Zienswijze ontwerpbesluit Buitenplanse Omgevingsplanactiviteit (BOPA) – GHZ Bleulandweg 10, Gouda

Gouda, 21-08-2025

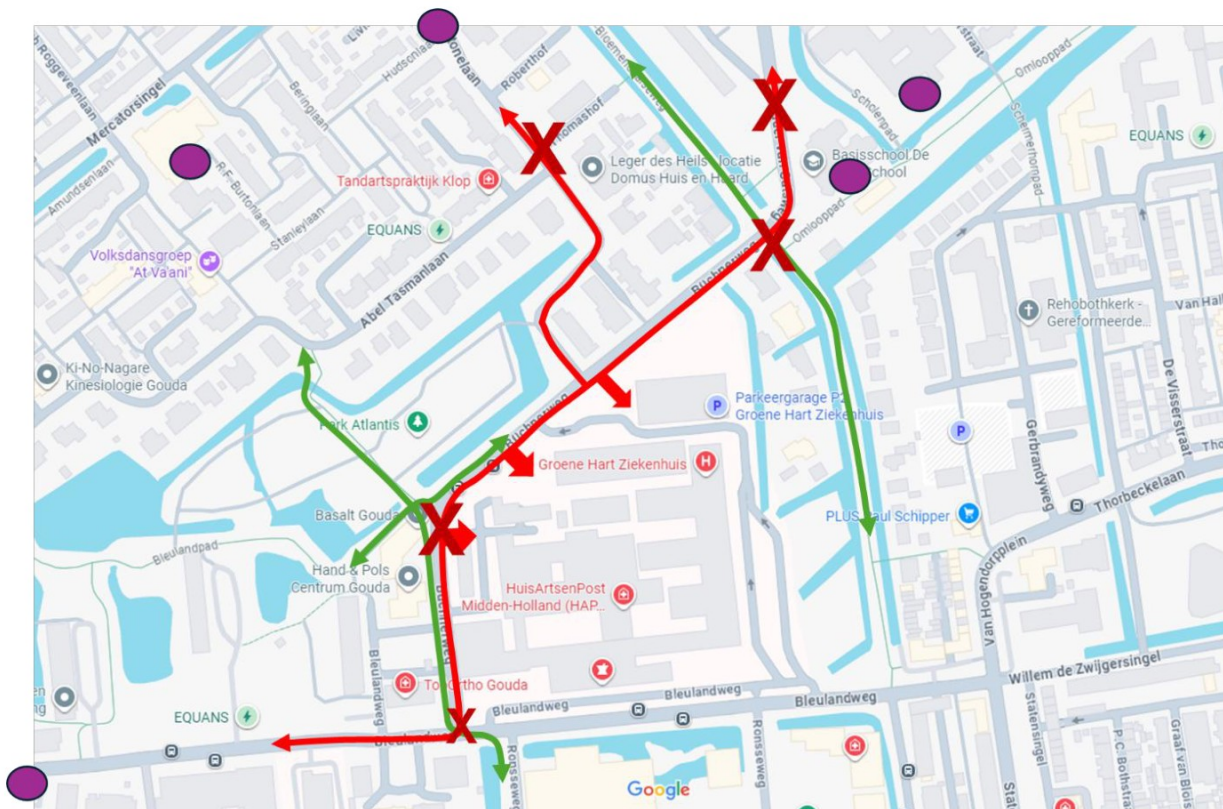
Het plan leidt tot een aanzienlijke toename van verkeersbewegingen op de Buchnerweg en Ridder van Catsweg (door de net aangelegde schoolzone), waaronder logistiek verkeer, bezoekers van de HAP, SEH post en ambulances. Deze weg doorkruist de hoofd fietsroutes door Park Atlantis, Bloemendaalseweg. Deze routes worden intensief worden gebruikt door schoolgaande jeugd (vijf basisscholen en Driestar College). Ook voorzien wij veel meer verkeer vanuit de nieuwe uitrit van de parkeergarage via de Livingstonelaan, omdat dat nu een veel logischer route wordt richting de Van Reenensingel. Die route loopt langs de Livingstoneschool.

De verplaatsing van deze verkeersstromen naar een gebied waardoor deze kruisen met doorgaande fietsroutes met veel kwetsbare weggebruikers en beperkte zichtlijnen (zoals bij de bocht bij de uitgang van Park Atlantis, oversteek Bloemendaalseweg) creëert dan ook een langjarige risicovolle en ons inziens niet duurzaam veilig oplosbare situatie.

5. Extra aandacht voor groenvoorziening

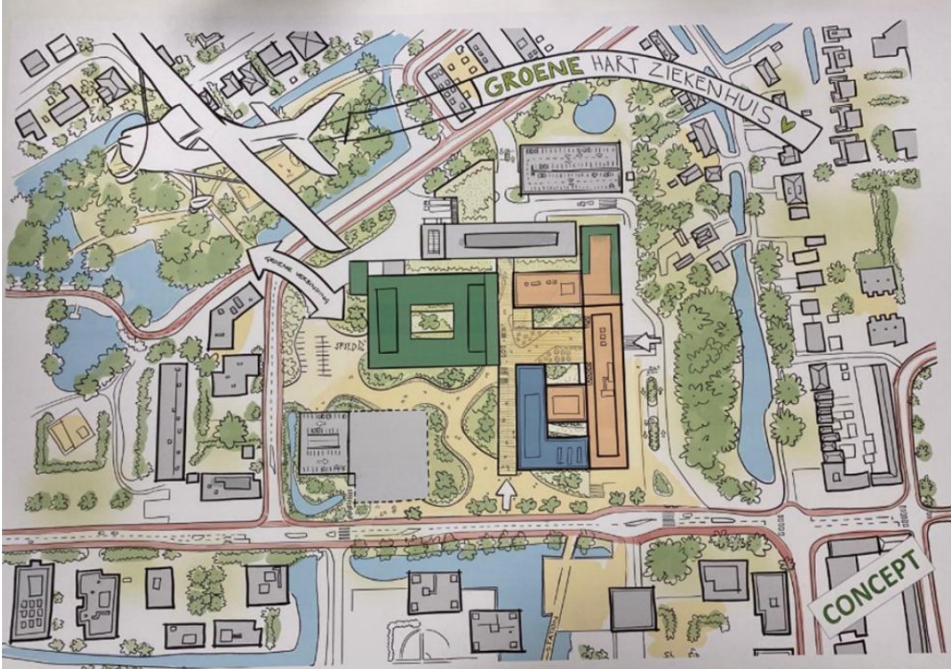
Vanwege de geplande aanpassingen aan in/uitritten verzoeken wij zowel het GHZ als de gemeente met klem om veel aandacht te besteden aan de aan te brengen groenvoorziening waarmee de in- en uitrit van het milieuplein wordt afgeschermd. Een goede afstemming met de door de gemeente Gouda aan te passen cq te verdichten groenvoorziening bij de afgrenzing van het Atlantispark is daarbij erg belangrijk.

In een gesprek dat wij hebben gehad met een bioloog van de Provincie Zuid-Holland wees zij ons op de kans om de berm aan de kant van het Atlantispark te voorzien van extra bomen en groenblijvende struiken. Er is daar voldoende ruimte voor. Wij hebben dit voorgesteld aan het GHZ maar zijn zien hierin (helaas) geen taak voor hen maar alleen voor de gemeente.

Visie 2039

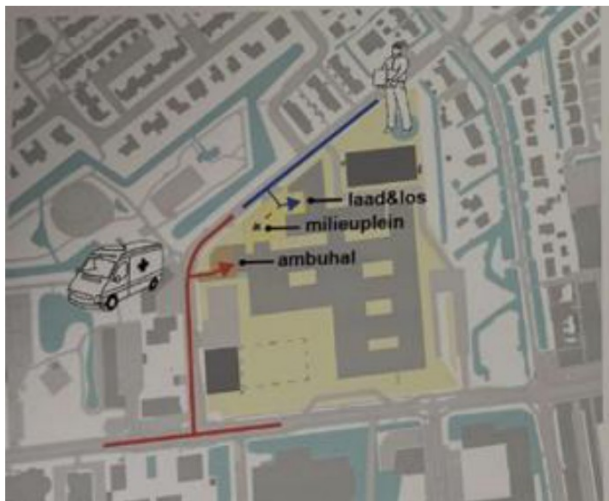
Visieplaatje met 'groene verbinding' en brede groene rand. Deze elementen verdwijnen later maar zijn wel gepresenteerd als essentiële voordelen bij het 'verkopen' van het plan aan belanghebbenden. Door deze wijzigingen kan ons inziens geen goed oordeel worden gevormd over de uiteindelijke doelsituatie.

Visie 2039, onderdeel van presentaties in 2024. Dit wijkt significant af van van de huidige situatie (brede groenstroken, impact op omgeving onduidelijk, een onduidelijk 'hoogte accent'.

Abbeelding stap 3 en 4

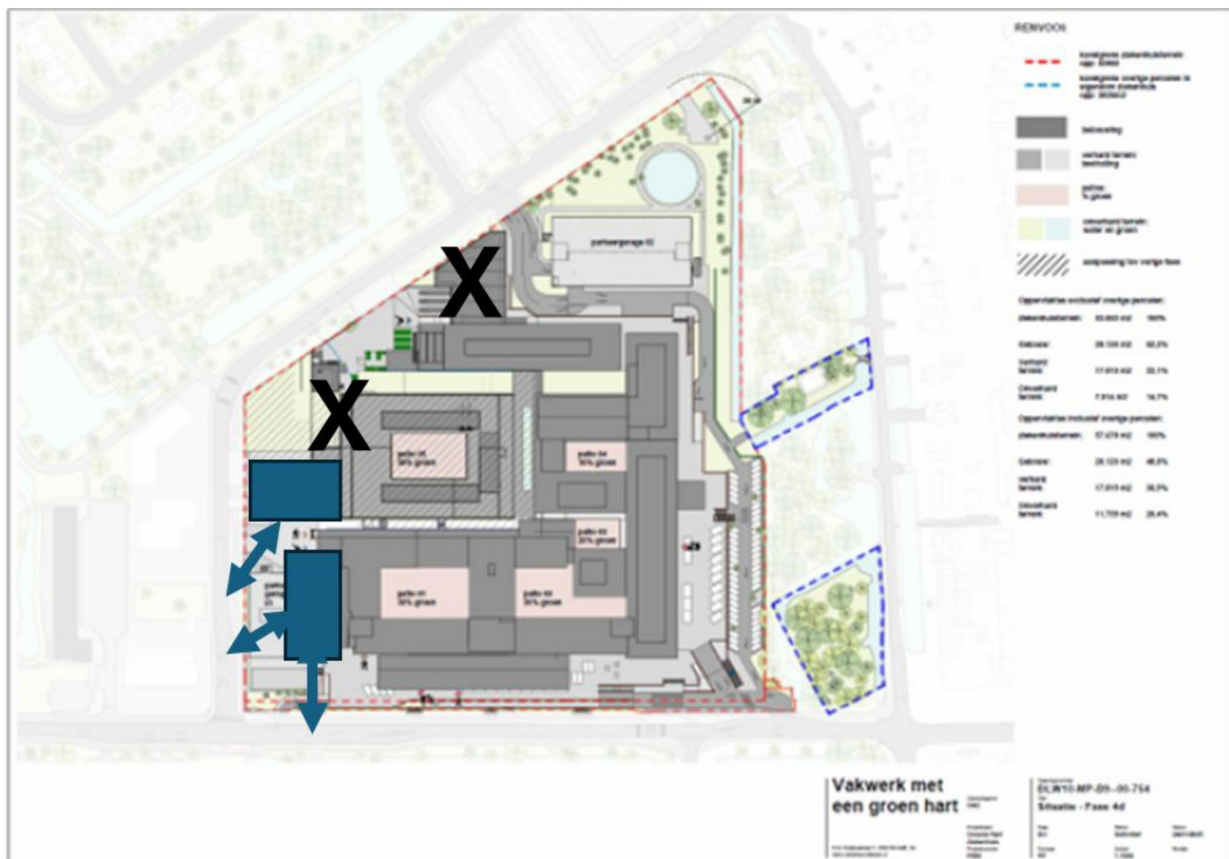
Wij stellen dan ook een **alternatief** voor dat een realistischer, veiliger en ruimtelijk beter ingepast scenario biedt voor de uitbreiding van het GHZ-terrein. Hier volgt een meer gedetailleerde uitwerking van dit alternatief:

Het alternatief richt zich op het **hergebruiken van de hoek Bleulandweg**, waar zich momenteel een **tijdelijke parkeergarage** bevindt. Deze garage is destijds gebouwd met een tijdelijk karakter en kan relatief eenvoudig worden afgebroken. Door deze locatie te benutten voor de logistieke functies en spoedvoorzieningen (zoals het ambulanceplein en de spoedpost), wordt de verkeersdruk op de Buchnerweg aanzienlijk verminderd waardoor de risico's voor de verkeersveiligheid worden voorkomen.

In de onderstaande platen: in blauw de voorgestelde alternatieve locaties en verkeersstromen die niet meer kruisen met fietsverbindingen.
